Samrådsredogörelse detaljplan för

JÄGARSKOLAN etapp2 del av Linbanan 1 och Jägarskolan 8:5, Kiruna kommun

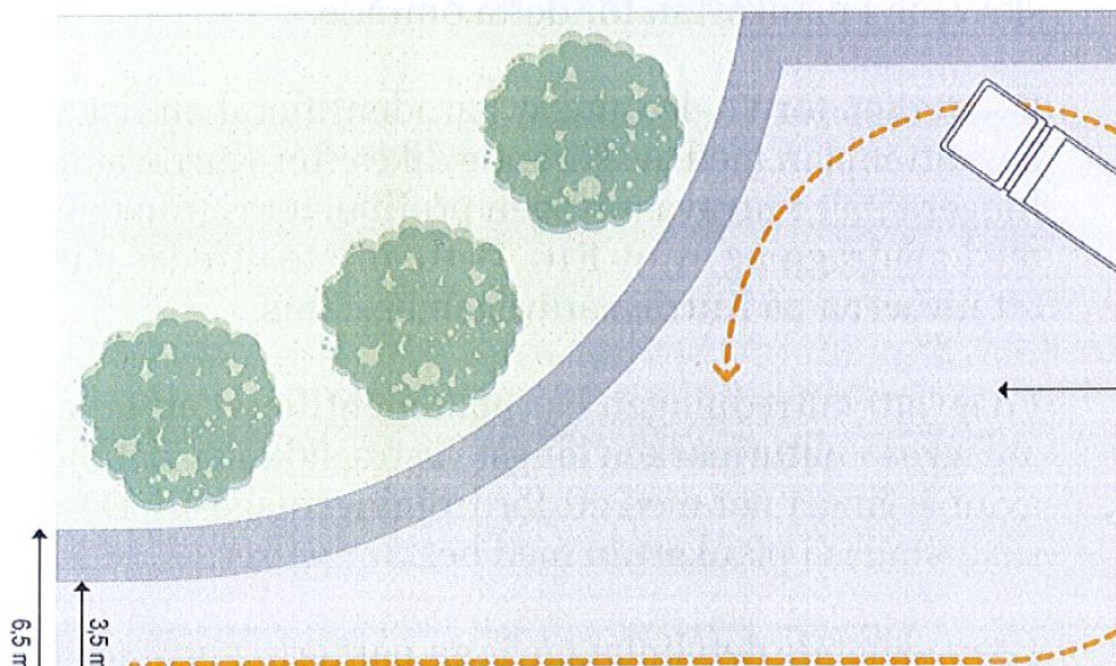
Förtydligande markerat med fet stil: **Ledningar för fjärrvärme** planeras att förläggas i allmän platsmark.

Teknisk försörjning: Planhandlingarna ses över och förtydligas utifrån Tekniska Verken i Kiruna AB:s yttrande. Bland annat har storleken på vändplaner för baklastande fordon reviderats i enlighet med TVABs yttrande, och dagvattenhanteringen har stärkts med planbestämmelser i enlighet med dagvattenutredningens rekommendationer. Ny karta som visar föreslagen snöhantering och dagvattenhantering har införts i planbeskrivningen.
